SERVICE-INFO

Hihnankiristimen 531 0565 30 ulkonäölliset erot

Tuotenro INA: 531 0565 30

Kuva 1: 531 0565 30 (Vanha malli)

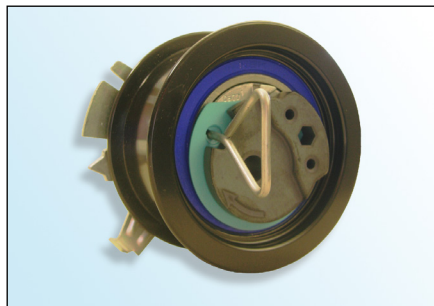
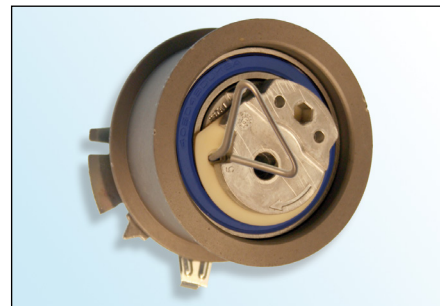
Jatkuvan tuotekehityksen vuoksi hihnankiristimeen tuotenro INA. 531 0565 30 on tehty muutoksia.

Kuvissa on esitetty ohjainrullien ulkonäölliset erot.

- Epäkesko sintrattua metallia
- Pinnassa E-coat pinnoitus (musta)
- Sininen laakerin tiiviste

- Epäkesko alumiinia
- Pinnassa Sinkki fosfaatti maali (v.ruskea)
- Sininen tai ruskea laakerin tiiviste

Vanhaa mallia voidaan edelleen käyttää ja sen voi asentaa ajoneuvoihin niiden valmistajien ohjeiden mukaisesti.

Uuden mallin asennuksessa tulee noudattaa varovaisuutta juoksupinnan vaurion välttämiseksi.

Molemmat mallit täyttävät tekniset vaatimukset ja niitä voidaan käyttää rajoituksetta edellä mainituissa ajoneuvoissa
